平成 2 1 年度(2009 年度)第 4 回
箕面市都市景観審議会

山すそ景観保全策について（諮問）

平成21年12月17日 都市景観審議会

山すそ景観保全策について

景観計画（案）－市街化区域の基準－

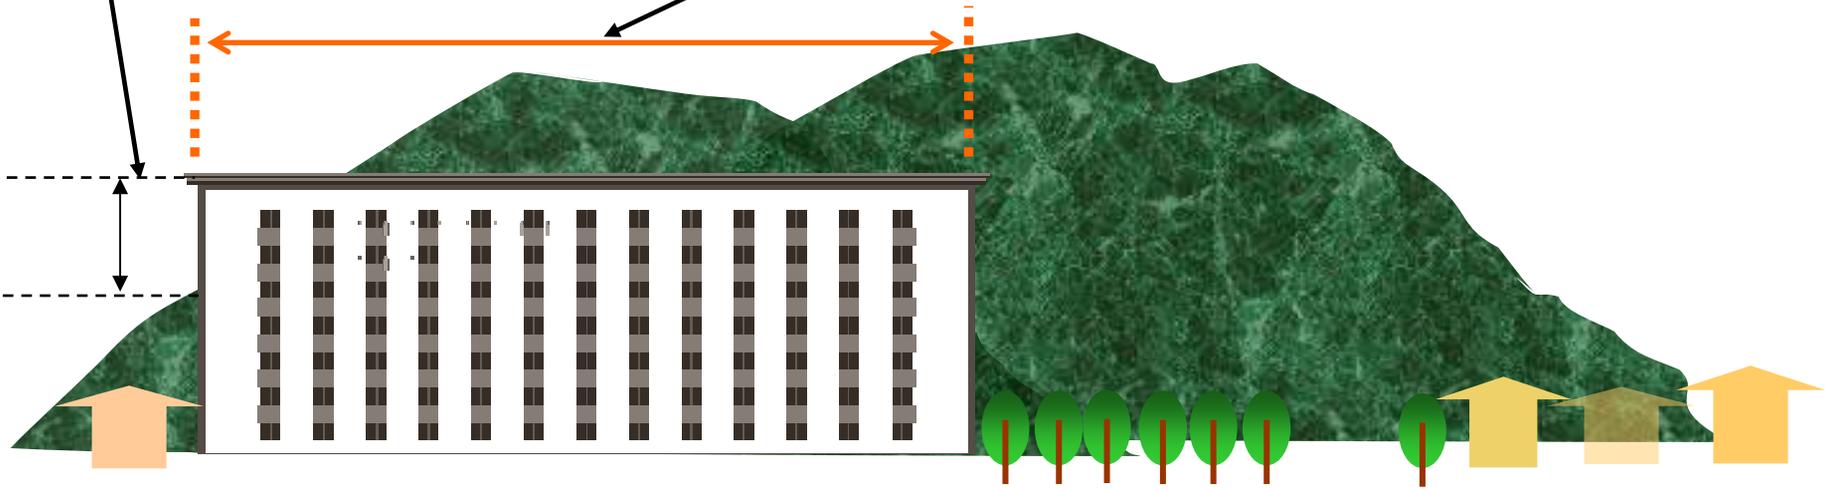
寄せられたご意見（概要）	ご意見に対する市の考え方
<p data-bbox="78 362 420 411">< 意見ー 10 ></p> <p data-bbox="70 479 929 586">彩都では街区により施設導入地区として研究・学園施設等が計画されている。</p> <p data-bbox="70 594 929 929">施設の内容・規模によっては、本規定が適用されることとなり、施設の機能を果たせなくなる場合が想定されるため、分節化の規定「4階又は12m超は長辺部が50mを超えない」について除外規定を設けること。</p>	<p data-bbox="986 362 1801 525">全市民の財産である「山なみ景観」を守るため、例外規定を設けることは考えておりません。</p> <p data-bbox="986 532 1801 868">今回の分節化の規定は、主に中高層建築物を想定しており、高さが16m以下の建築物においては、十分な緑化や、色彩やデザインの工夫をしっかりと配慮していただくことで、山なみ景観への配慮が出来ると考えられます。</p> <p data-bbox="986 875 1801 1382">また、病院、研究所、学校等の住宅以外の用途で、4階でも構造上12m以上の高さとなる場合が想定されることや、勾配屋根を誘導するにあたって、屋根高さ等を考慮する必要があるため、分節化の規定を「高さ16mを超える建築物の中高層となる部位（4階を超える建築物の部位）の長辺部が50mを超えないように」変更します。</p>

景観計画の基準 (分節化) を一部変更

中・高層の部位 (高さ
12メートルまたは4
階を超える建築物の部
位)

高さ16mを超える建
築物の中高層となる部
位 (4階を超える建築
物の部位)

中高層建築物を想定した基準であり、高さ16m以下の建物については、緑化やデザインの工夫で山なみ景観に配慮が可能。

病院、研究所、学校等の住宅以外の用途で、構造上12m以上の高さが必要な場合が想定される。

勾配屋根を誘導するため、屋根高さ等を考慮。

直線の多用を避け、曲線を取り入れる、分節化するなどの配慮を施す。
特に、高さ16mを超える建築物の中高層となる部位（4階を超える建築物の部位（以下「中高層部」という））の壁面が長大とならないよう、中高層部の長辺は概ね50メートルを超えないものとし、住棟配置をずらしたり、中高層部にスリットを入れるなどして、分節化する。

眺望点の選定

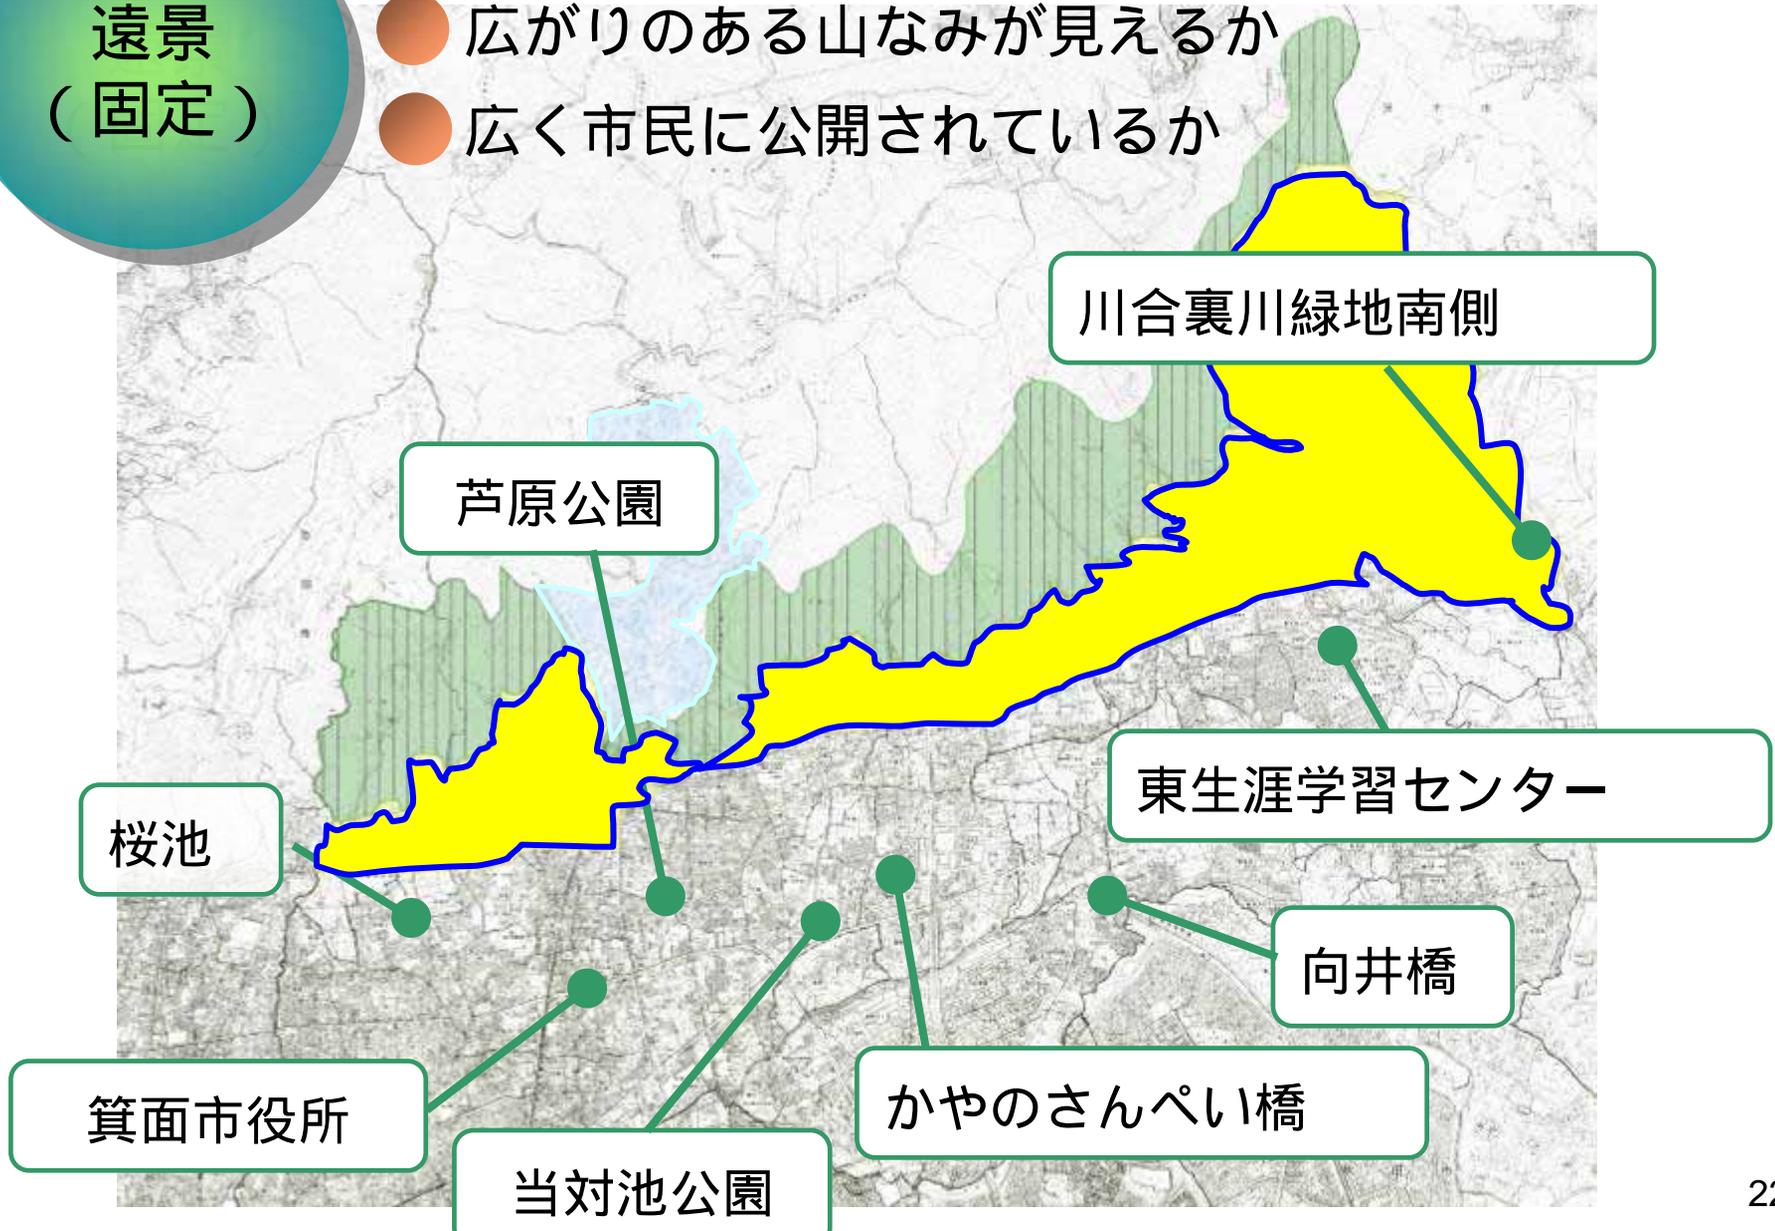
寄せられたご意見（概要）	ご意見に対する市の考え方
<p data-bbox="72 525 338 568">< 意見－5 ></p> <p data-bbox="64 639 921 858">眺望点の「遠景」に1 kmを超えた171号線を超えた南山付近を加えてほしい。（小野原春日神社、市立病院、新船場北橋など）</p>	<p data-bbox="976 582 1791 858">景観計画に位置づける眺望点の「遠景」は、配置、規模、スカイラインとの調和などを確認するために山すそ景観保全地区から概ね1 km離れた公共的な場所から選んでいます。</p> <p data-bbox="976 872 1816 1148">この他、市民に親しまれている眺望点からの見え方を確認するために、「市民が選ぶ眺望点」として市民団体等からの提案を受けた場所をリスト化し、活用することとしております。</p> <p data-bbox="976 1162 1816 1315">南山付近の眺望点も、この「市民が選ぶ眺望点」として、市民団体から提案されている中に含まれております。</p>

寄せられたご意見（概要）	ご意見に対する市の考え方
<p data-bbox="78 486 344 532">< 意見－ 6 ></p> <p data-bbox="66 601 929 933">例示された遠景の代表的な眺望点については異論はないが、今後適宜選定するとされている眺望点については、予め可能な範囲でその基準を明確にしておかないと、恣意的に判断され景観との調和に大きなばらつきが生じる懸念がある。</p>	<p data-bbox="986 601 1820 762">「遠景」以外の眺望点の選定にあたっては建設計画地に応じて適切に選定します。</p> <p data-bbox="986 772 1820 1162">「中景」の眺望点は計画地よりおおむね500mの範囲内にある公共空間から選定し、「市民が選ぶ眺望点」の眺望点は市民団体から提案されたものから選定するといったように、市として予め可能な範囲で基準を示していると考えております。</p>

眺望点の一部変更

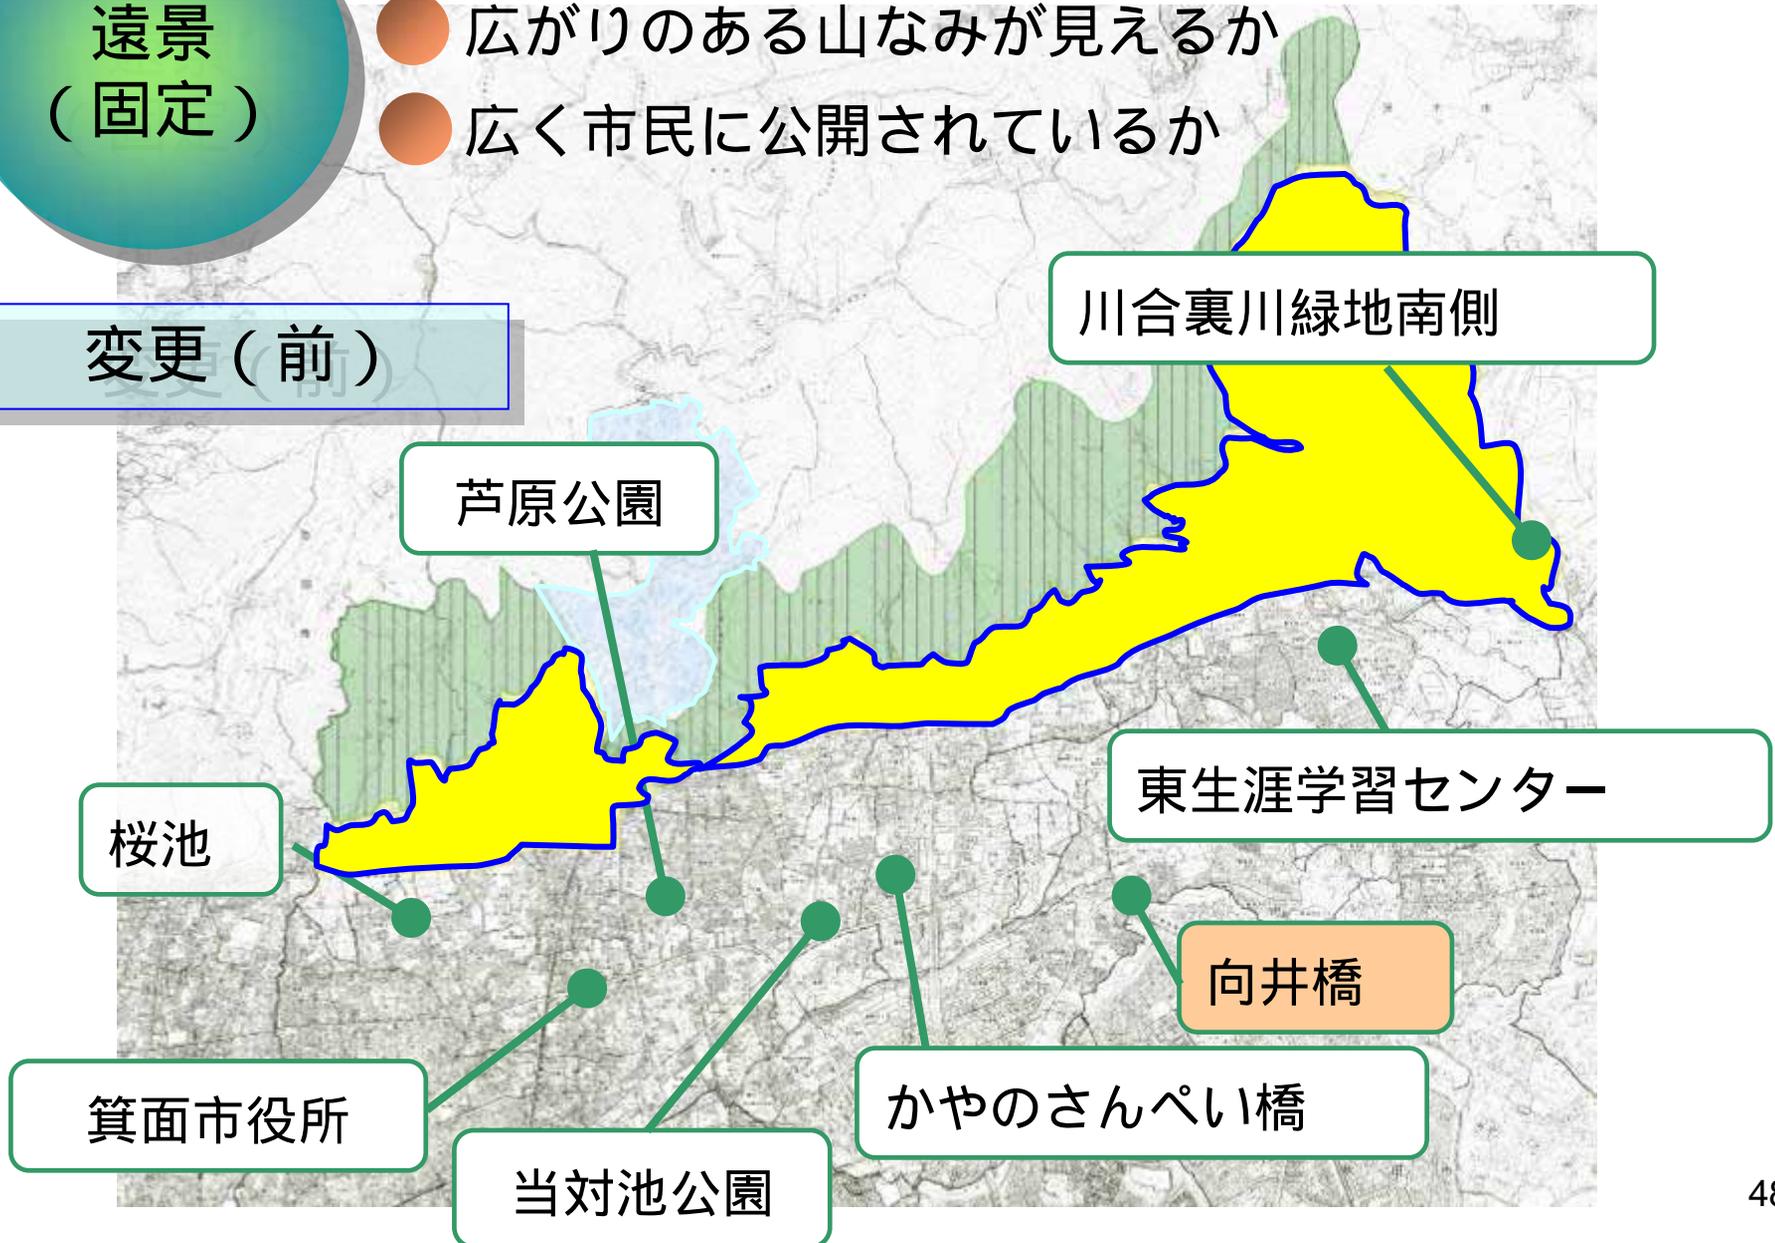
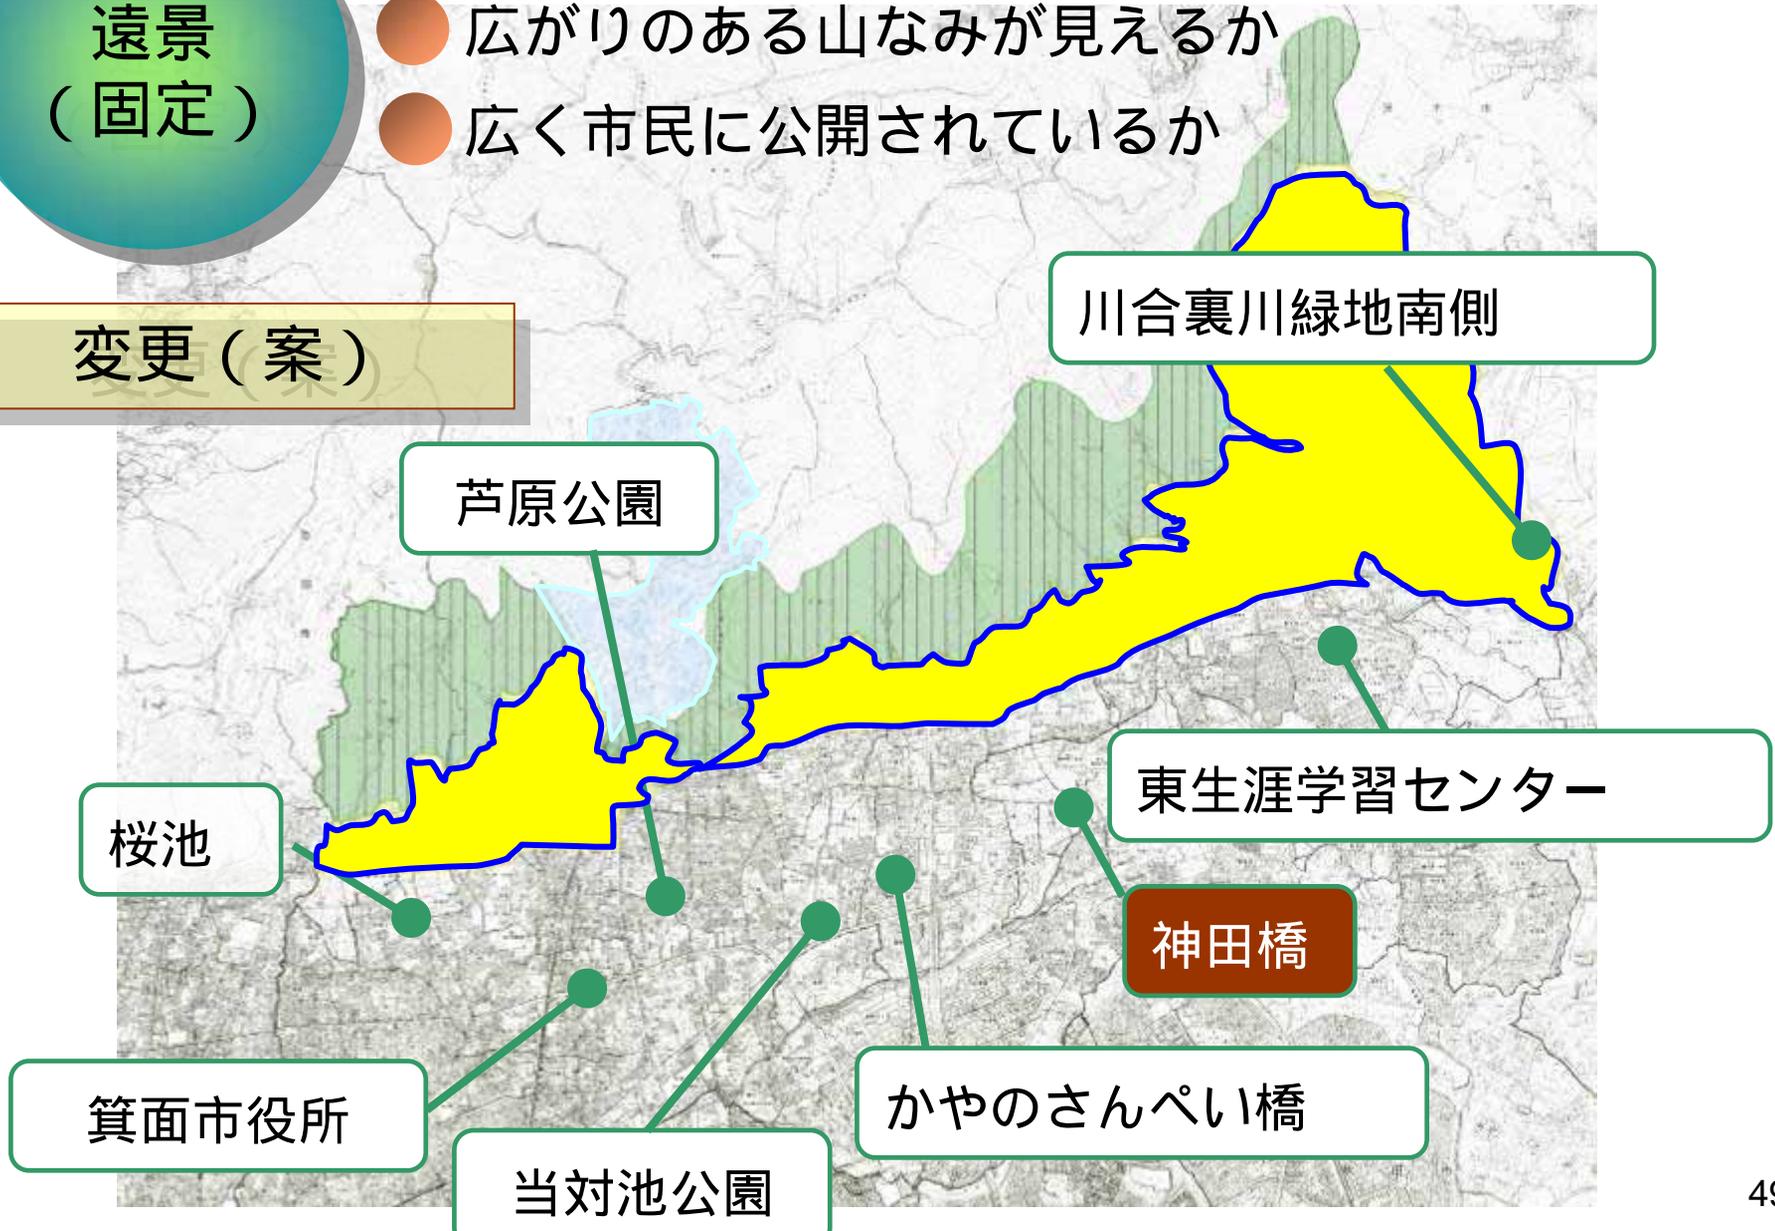
【変更前】

向井橋
(今宮)

【変更(案)】

神田橋
(白島)

当初の場所よりも、より広範に山なみを確認できる。

届出及び協議手続きの変更

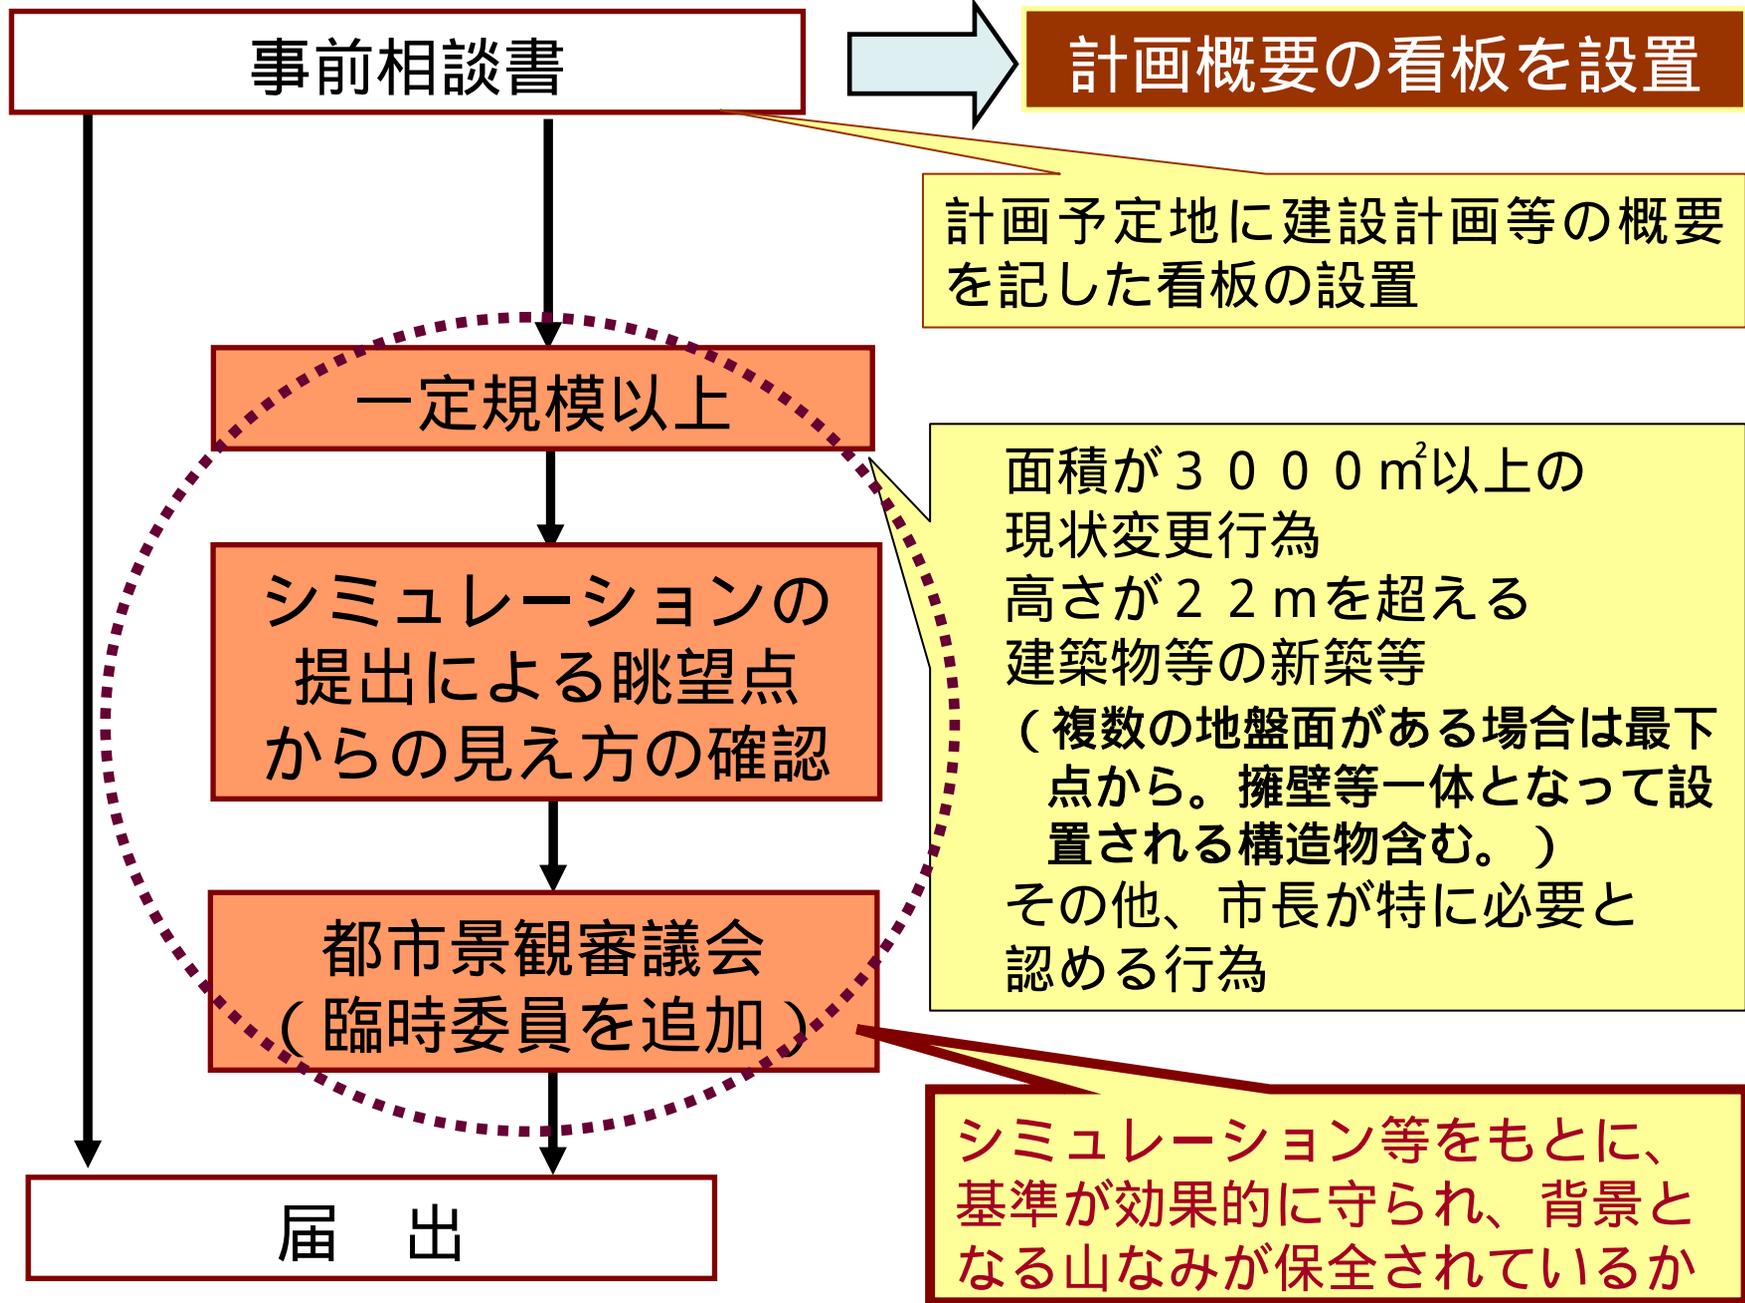
【変更前】

できる限り早い時点での計画概要の公表を検討中

【変更(案)】

事前相談書の提出と併せて計画概要の看板を計画地に設置

可能な限り早期に建設計画の概要を近隣住民等に広く公表するため。
